Commune des **Deux-Alpes (38)**
Retenue d'altitude de la Mura
Rapport de l'enquête publique n°E2000011/38
ouverte du mardi 30 juin au jeudi 30 juillet 2020,
pour autorisation environnementale

Rédigé par le commissaire enquêteur François RAPIN

Illustration 14: Page de garde de la pièce utile n°13 du dossier d'enquête en mairie (30/06/2020)

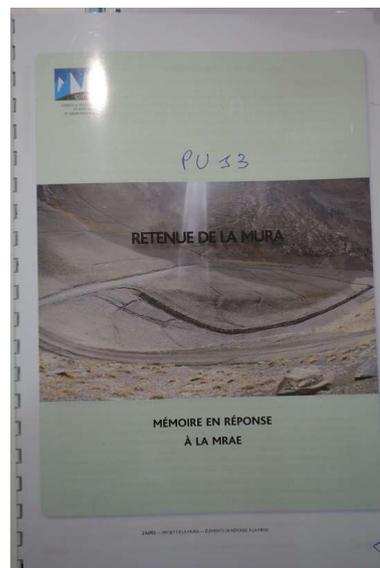
- le **titrage du document**, PU n°13, est initialement **absent**, comme pour les PU n°10, 11 et 12 : il a été ajouté manuellement sur la page de garde du document¹⁵⁷ ;
- le **titrage du contenu** est : "RETENUE DE LA MURA – MÉMOIRE EN RÉPONSE À LA MRAE" sur 3 lignes, donc **sans référencement de l'avis lui-même de la MRAE** ;
- avec le seul logo de CIME (en haut à gauche), société chargée de l'étude environnement du dossier¹⁵⁸, donc **sans référencement du maître d'ouvrage¹⁵⁹** (comme aussi toutes les pièces utiles n°2 à 9 sans aucun logo),
- avec une photo d'une retenue d'altitude sans eau en été, qui n'est pas celle de la Mura ni un photomontage du projet de La Mura (alors que les PU n°10, 11 et 12 ont aussi une photo mais du site de la Mura), sans légende explicative ,

- Le mémoire en réponse contenu dans la PU n°13 répond effectivement aux différents points soulevés par l'avis de la MRAE mais on n'en connaît pas l'auteur (Logo CIME sur la page de garde?, ni nom, ni signature¹⁶⁰) ni la date ; Toutefois la lettre du maire des Deux Alpes du 26 août 2020¹⁶¹ indique explicitement reprendre à son compte le mémoire en réponse à l'avis de la MRAE.
- La **liste des pièces utiles**, placée en rabattement du sous-dossier Pièces utiles, indique pour "Pièce 13 – Concertation – Mémoires en réponse à la MRAE- novembre 2019", donc **sans référencement de l'avis lui-même de la MRAE** ; les termes "Concertation – Mémoires en réponse à la ..." étant utilisés de manière identique dans les PU n°10, 11 et 12 ;

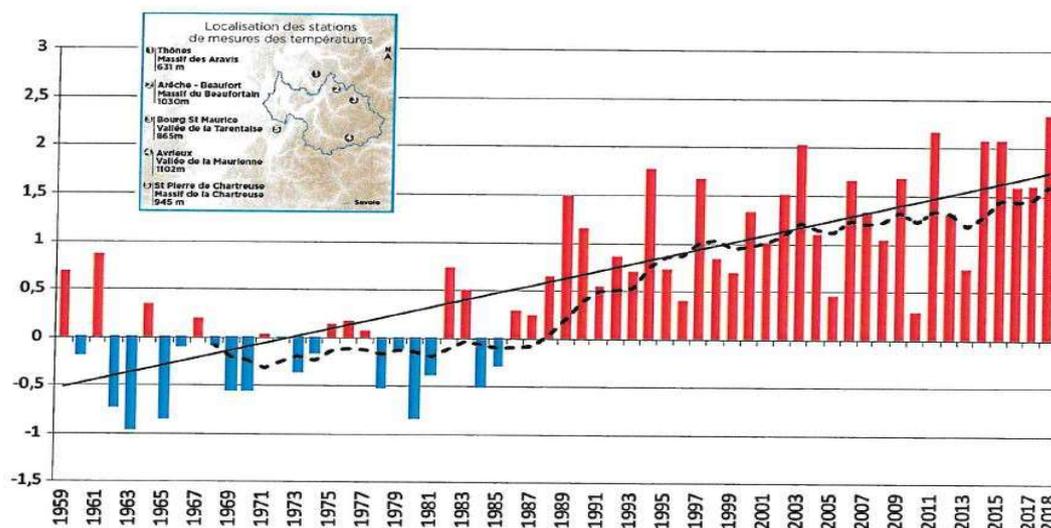
Retenir pour la crue de projet la valeur de la PMP arrivant dans la retenue à sa cote normale d'exploitation peut sembler très pessimiste. Mais sur le plan pratique, cela implique seulement de calculer largement le déversoir de crues, et compte-tenu de la configuration de l'ouvrage, cela n'entraîne pas de gros surcouts.

C'est le conseil que nous avons donné en 2003 au Maître d'œuvre en recommandant d'adopter un niveau de sécurité élevée, afin de limiter les risques de surverse du barrage de La Mura.

Le projet qui prévoit deux déversoirs de longueur 30 m respecte bien notre conseil.

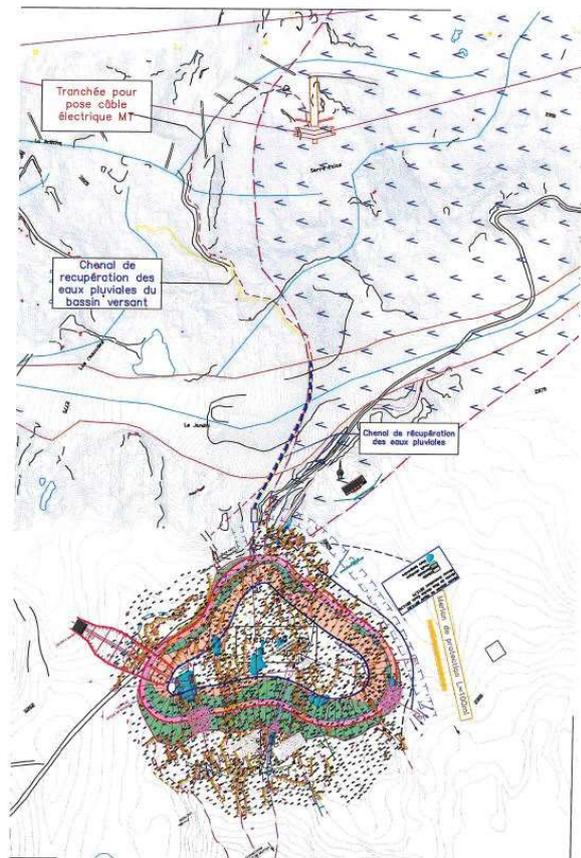
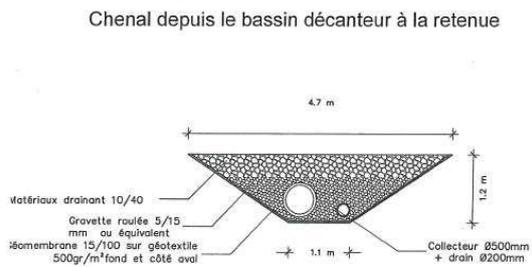
Ainsi le débit récolté sur le bassin versant voisin n'est-il pas largement surévalué ?

Ce qui conduirait alors à une sous-estimation du volume à prélever dans le lac du Grand Plan...

La section du tuyau enfoui de transit étant fixée (variable selon l'éloignement de la retenue ?) n'est-il pas certain que ce tuyau ne pourra pas faire transiter le débit calculé pour une crue décennale (2,8 m3/s, rapport de débit de 1 à ~50 ou 100 ?) et aussi une crue centennale (rapport de débit de 1 à ~75 à 150!), voire plus (chiffre de 110 m3/s ! (dix millénale !) avant laminage dans DALE p48) même en rajoutant l'eau pouvant s'écouler dans le chenal autour des tuyaux dans les matériaux drainants ?

Note : le chenal d'écoulement en travers de bassin versant et comblé peut-il permettre le transit de nombreux m3/s ?

Illustration 15: Extrait de la carte du PLU pour le secteur de La Mura (zone N) avec périmètre de protection des berges de lac (autour du lac Noir - fond vert et ligne pointillée verte) + ajout du contour approximatif enveloppe (ligne pleine ellipse bleue) du projet de retenue

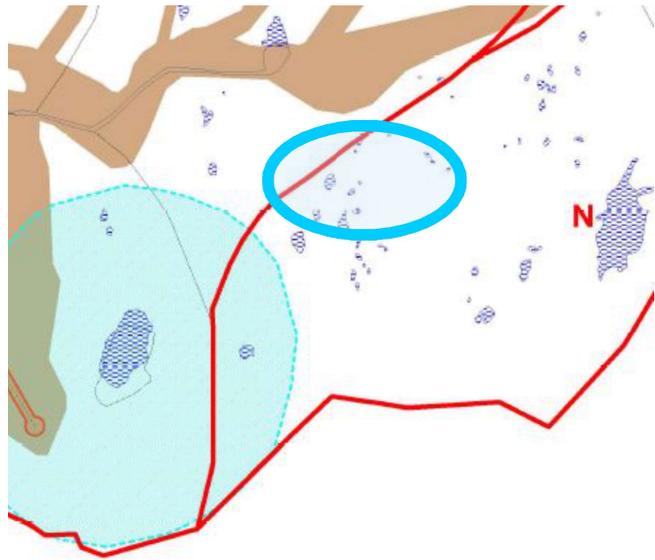
Au demeurant, à proximité du site d'implantation, existent de nombreux ouvrages relevant de la zone Ns, tel que pylônes, gares de remontées mécaniques, câbles, pistes de ski avec leur signalétique. Le projet de retenue consiste principalement à ériger une digue, d'aspect minéral, destinée à garantir une retenue d'eau, d'aspect aquatique. Il ne va pas générer la présence continue de personnes ni de flux quotidien de véhicules. En hiver, le site sera recouvert de neige.

Par voie de conséquence, si le projet va nécessairement modifier l'esthétique des lieux, il ne porte en revanche aucunement atteinte au caractère de la zone, tant en raison de sa neutralité esthétique, que de sa localisation proche de celle d'autres ouvrages ou de l'absence de nouveaux flux.

Au demeurant, compte tenu du fait que le site ne concourt pas de façon directe à la pratique du ski (contrairement aux remontées mécaniques, restaurants ou pistes, il n'est pas destiné à recevoir de public), il n'a pas vocation à intégrer la zone Ns.
